火力電源入札実施要綱案について

平成 26 年 6 月 24 日
九州電力株式会社

2. R F Cでいただいたご意見および 当社の考え方（ご回答）

(1) 需給調整機能の要件化

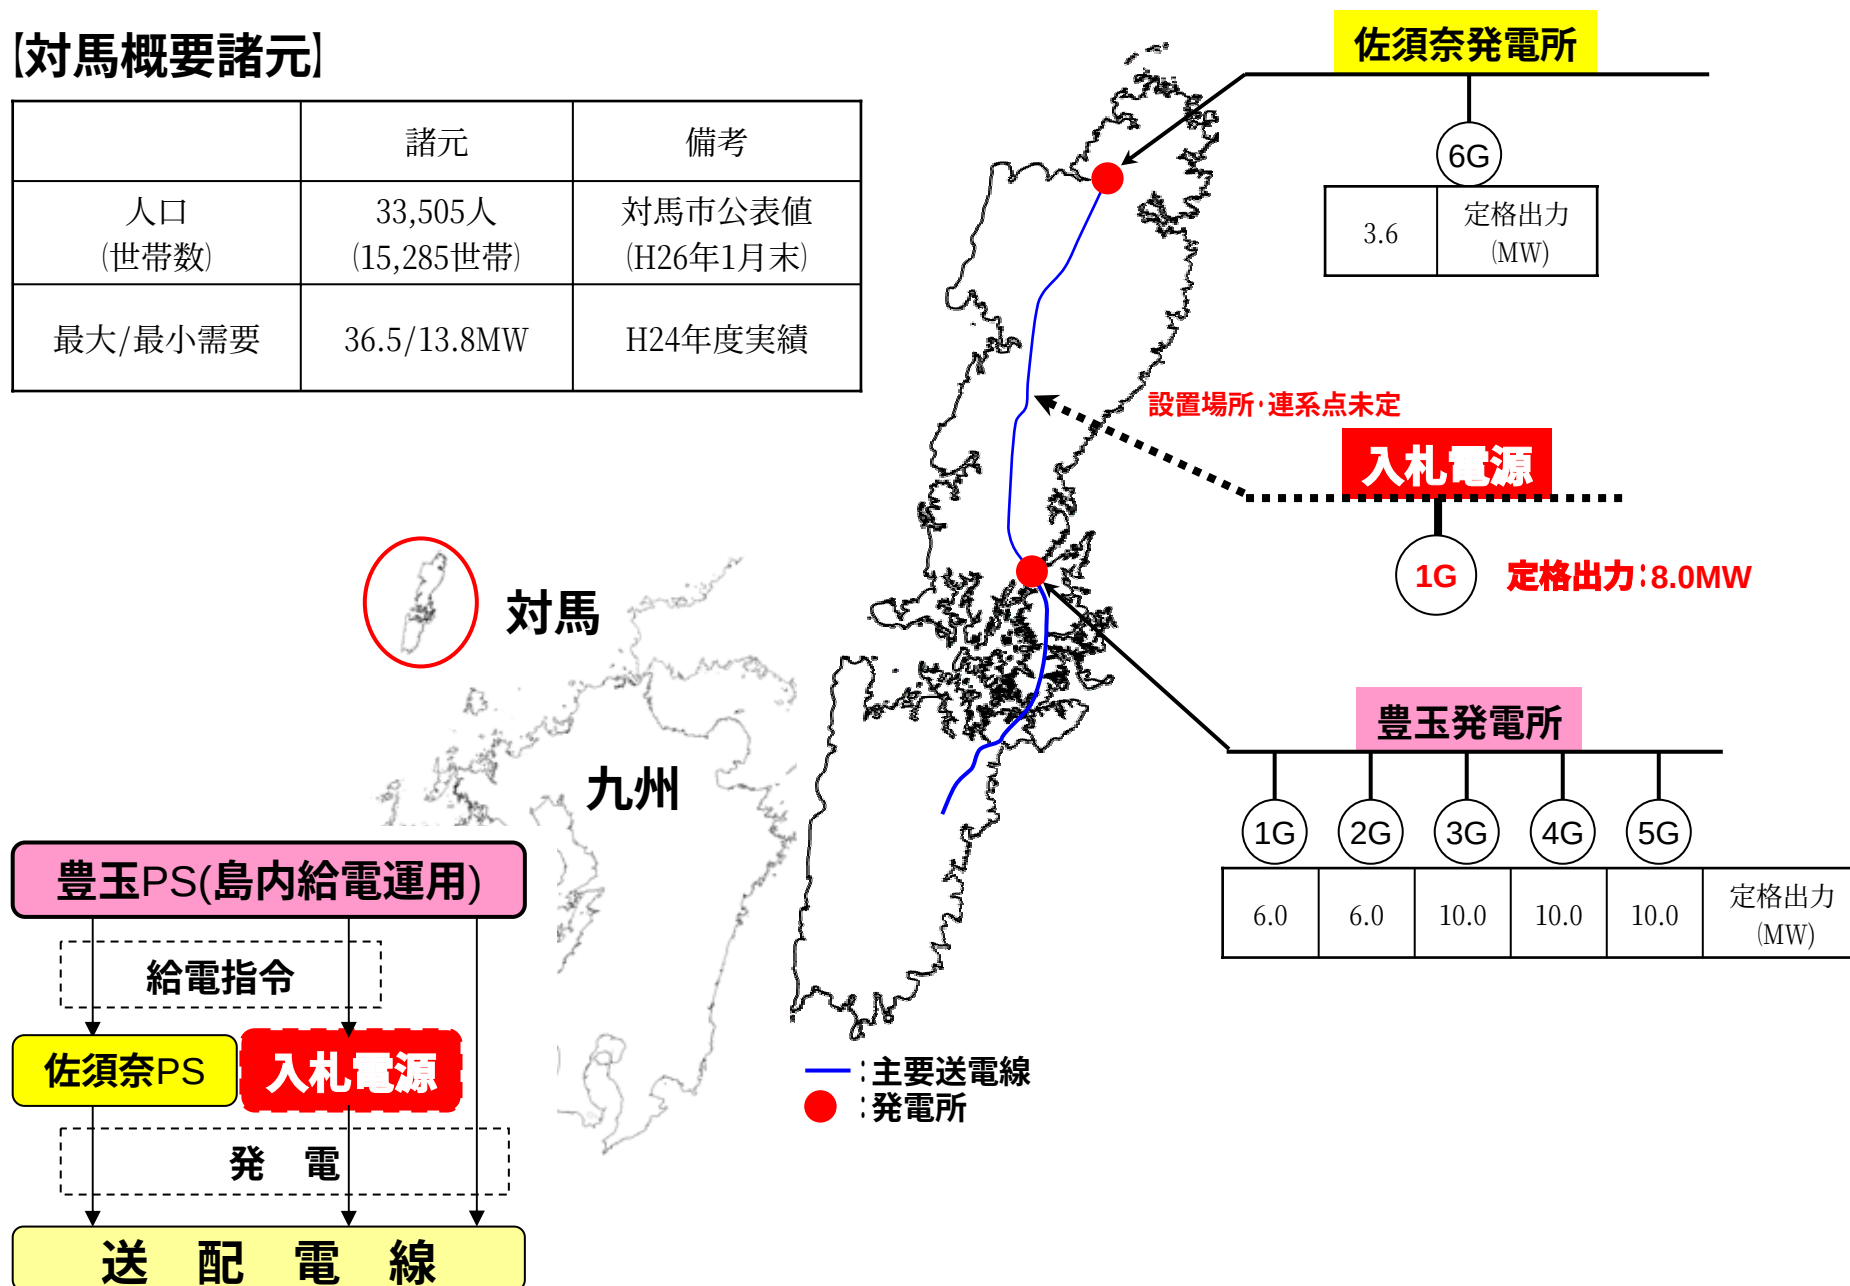
- o 離島(対馬)については、本土と系統状況が異なることから、需給調整機能の要件化を要綱案(見直し前)へ記載のうえ、RFCによる意見募集を行いました。意見はございませんでした。

ガイドライン	要綱案	当社の考え方
ELD(経済負荷配分)運転、AFC(自動周波数制御)運転、ガバナフリー運転やDSS(起動停止)等の需給運用に参加する電源については、電源の需給運用への貢献の度合いに応じて、加点評価することとする。 【ガイドラインP7 4(6)b) 今後の再生可能エネルギーの大量導入への対応を考慮すると、調整力確保等の観点から、AFC運転、ガバナフリー運転やDSS等の電源が必要となることも考えられる。入札実施会社は、将来の需給運用を考慮し、ELD運転を含む需給運用への参加可否の項目を入札要綱に設けることを可能とするが、その理由について説明することとする。 【ガイドラインP8 4(6)d)	以下に示す需給調整機能の全てを具備(応札要件) 【周波数制御機能】 ・ガバナフリー運転 系統周波数の変動に応じて発電機出力を変化させるように運転(ガバナフリー運転)する機能 ＊調定率は、島内の需給運用状態を踏まえ設定 ・AFC(Automatic Frequency Control:自動周波数制御)機能 当社からの指令に基づき、周波数または発電機回転数を検出し、最低出力から最大出力の範囲内で出力を変動(負荷変化速度=定格出力の3%/分程度以上)させる機能 【電圧調整機能】 当社からの指令に基づき、発電機母線電圧または発電機無効電力を制御する機能 【起動特性】 当社からの指令に基づき、発電機を起動させる際、冷機状態において以下の時間内で起動 ・起動準備～並入:10分以内、並入～定格負荷:30分以内 【最低出力】 最低出力は、連続運転が可能な出力で、定格負荷の50%以下 【要綱案4(8)】 (対馬:p19)	離島(対馬)では島内需要家への電力供給及び電力品質維持において、入札電源の担う役割が大きい。ため、需給調整機能が必要

[対馬概要諸元]

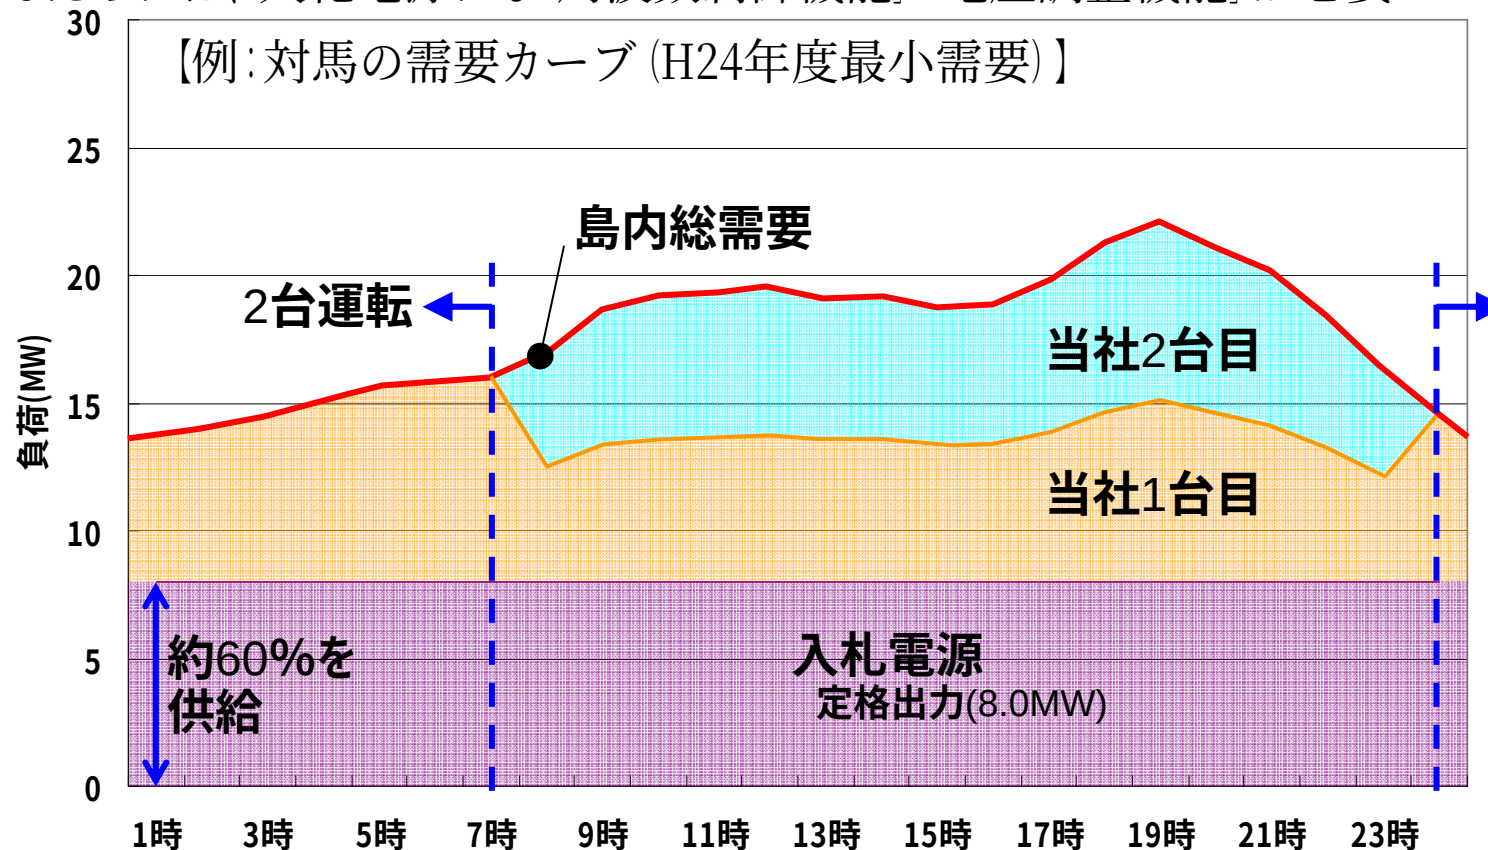
- 対馬では平常時、発電機2台以上で島内需要に対して電力を供給しており、最低でも発電機2台で電力品質（周波数、電圧）を維持。（ $60\text{Hz} \pm 0.3\text{Hz}$ 、 $101 \pm 6\text{V}$ ）
- 入札電源も最小需要時には島内需要の約60%を供給する可能性があり、電力品質を維持するためには、入札電源にも「周波数制御機能」「電圧調整機能」が必要

【発電機2台運転時間帯に1台が不具合等で停止した場合】

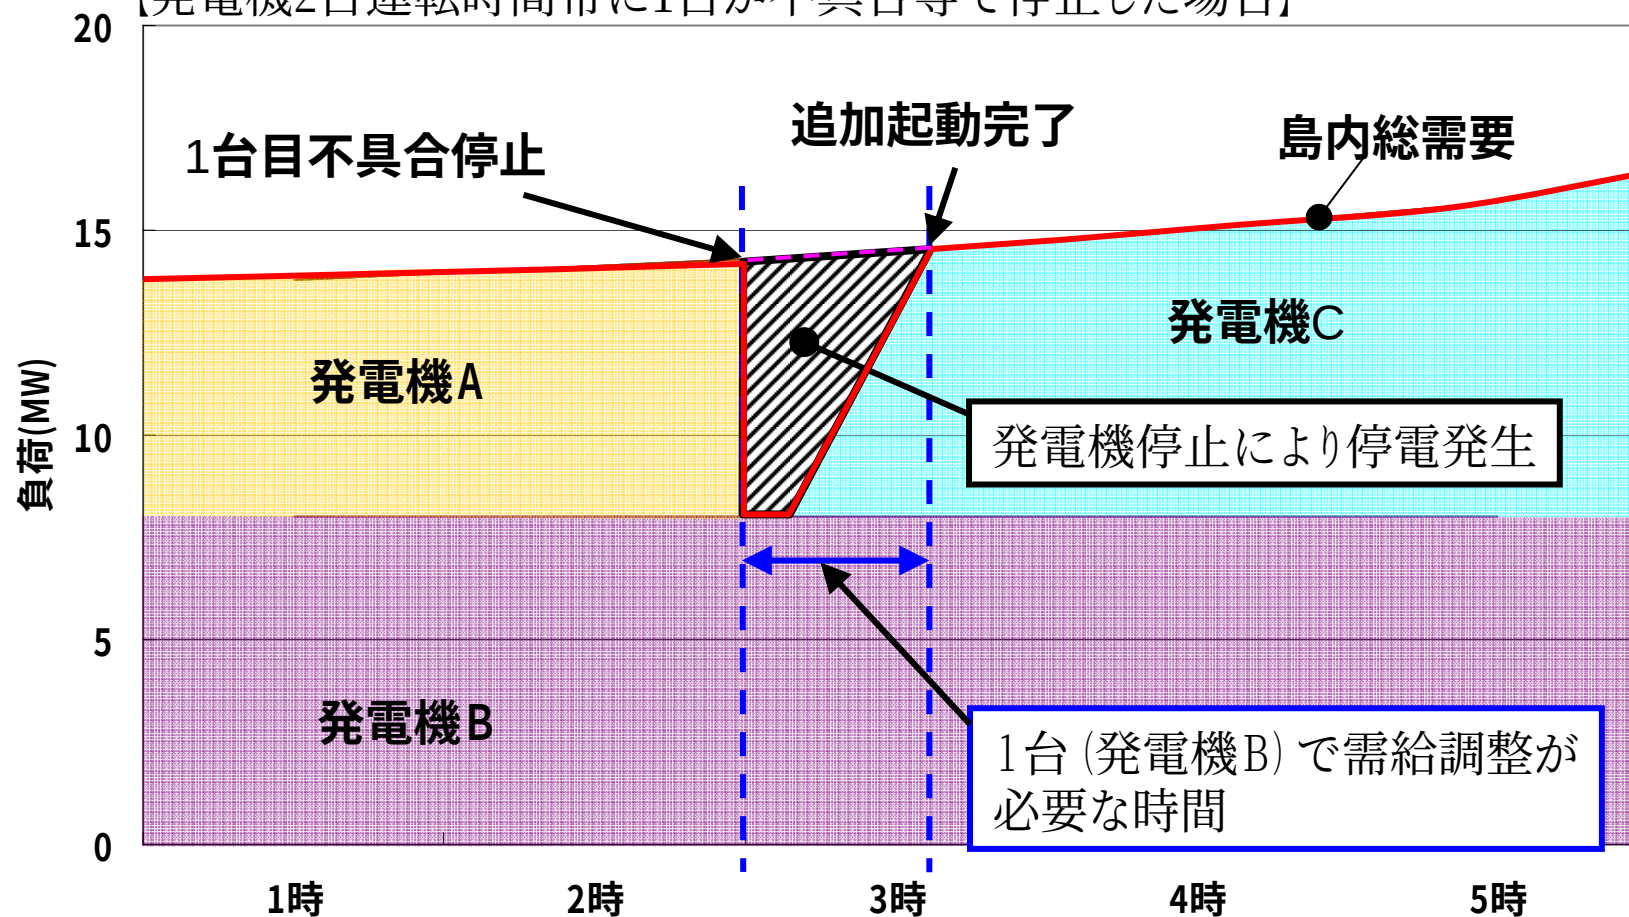
- 0 発電機2台で電力供給した場合、1台が不具合等により停止すると一部停電が発生
- 0 発電機を追加起動し、停電解消を図るが追加起動した発電機が周波数制御及び電圧調整可能になるまでは、発電機1台で周波数制御及び電圧調整しなければならないため、入札電源にも「周波数制御機能」「電圧調整機能」が必要
- 0 また、早期停電解消のために迅速な発電機起動及び増出力が必要なため、入札電源を追加起動させるケースも想定し、入札電源にも当社電源相当の「起動特性」が必要

〔発電機2台運転時の最低出力：H24年度最小需要の場合〕

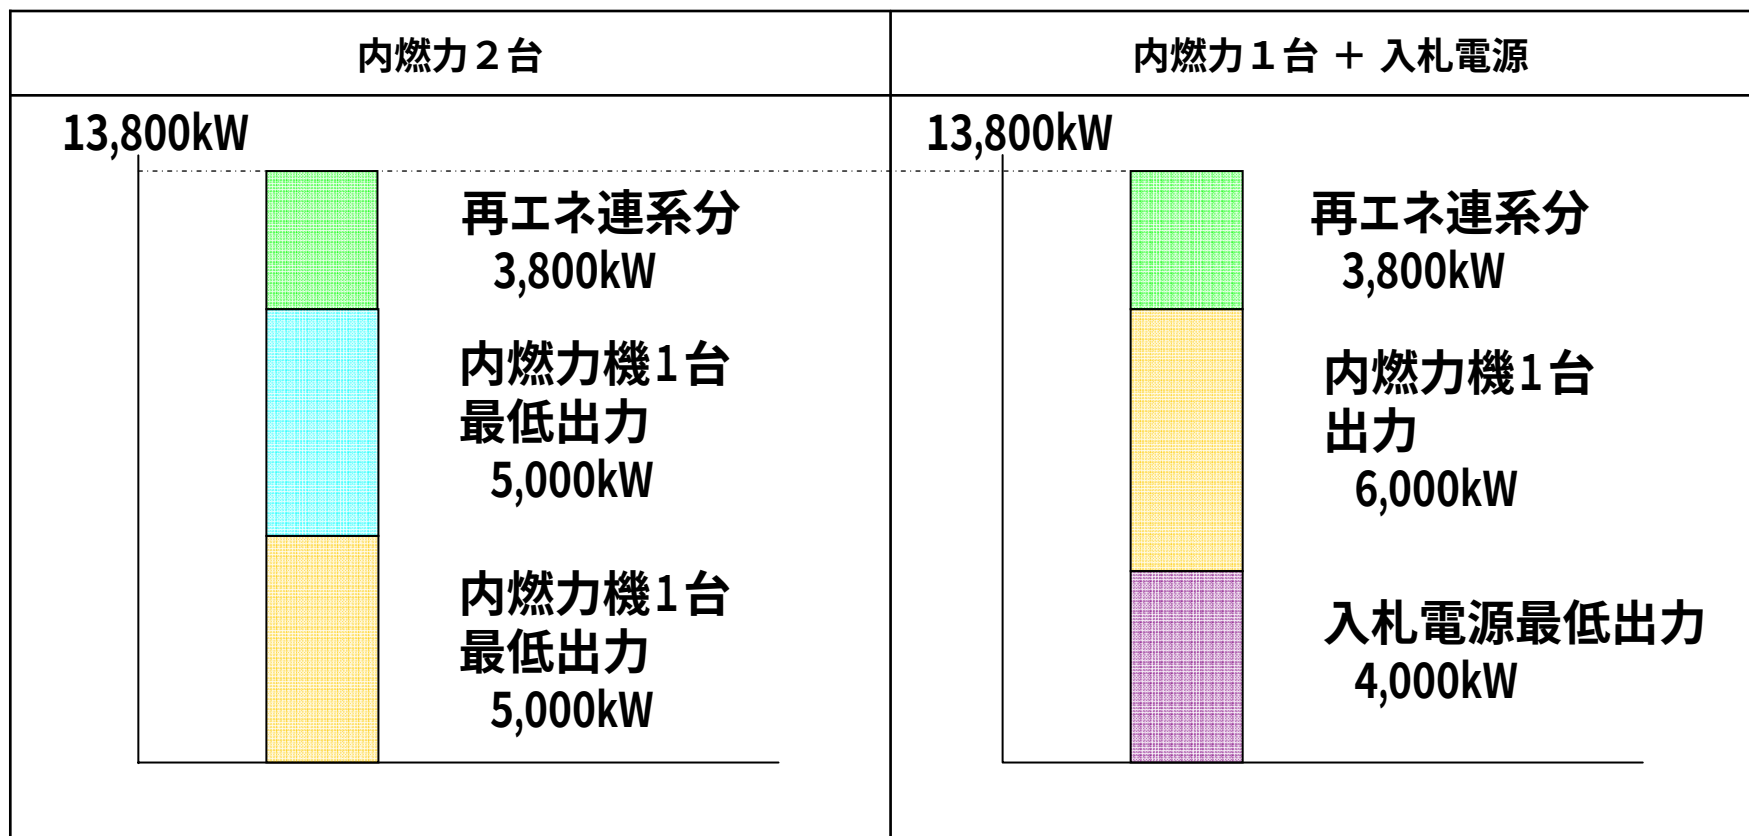
- 最小需要と発電機2台運転時の最低出力 (5,000kW×2台) の差 (発電機の出力調整幅) と同量の再エネについては出力抑制なしで連系可能
- 発電機の最低出力が低いほど、再エネの連系量を多くできるので、入札電源においても、現行技術的に可能な最低出力値 (定格出力の50%以下) を要件化
